## CONCOURS D'ARCHITECTURE

### Bâtiment d'administration, à Lausanne.

## Rapport du jury

PROJET DE MM. MAUERHOFER ET VAN DORSSER

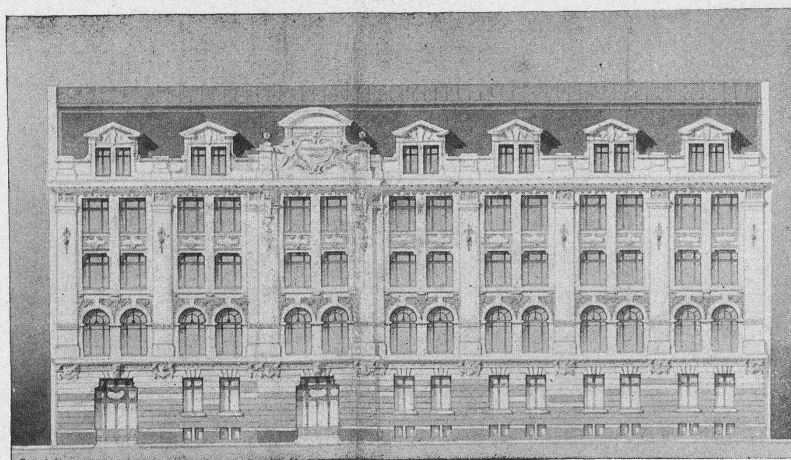
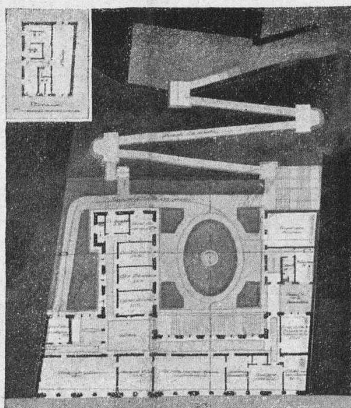
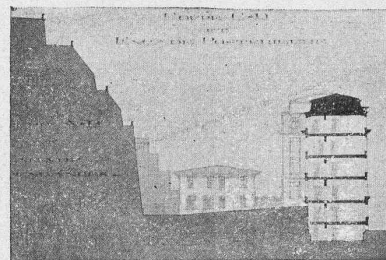
Disposition dissymétrique avec corps principal compris entre les mitoyens sur la route, et une aile en retour au nord de la cour. Très bon éclairage et très bonne orientation des locaux. Cour étendue et bonne disposition des dépendances, ne portant ombre que sur celle-ci. Excellente solution du raccordement avec l'Hôpital, comprenant un escalier dans le bas et rampes dans la côte, avec ascenseur facultatif.

Plan remarquablement bien éclairé dans toutes ses parties. L'escalier donne directement dans le vestibule, et demanderait à être rendu indépendant des étages. L'aspect du bâtiment gagnerait à la suppression de la partie mitoyenne au nord, qui permettrait de sortir du bâtiment l'entrée de la rampe d'accès de la cour.

Façade d'un très bon caractère, bien percée. L'entrée principale mériterait d'être mieux accusée en façade, en supprimant le meneau central désagréable d'aspect, et retombant sur un linteau droit manquant de solidité apparente.

Corniche et lucarnes très bien étudiées et d'un charmant caractère.

Le local N° 14 est mal orienté pour le travail au microscope.  
Cube du bâtiment : 16 507 m<sup>3</sup>.
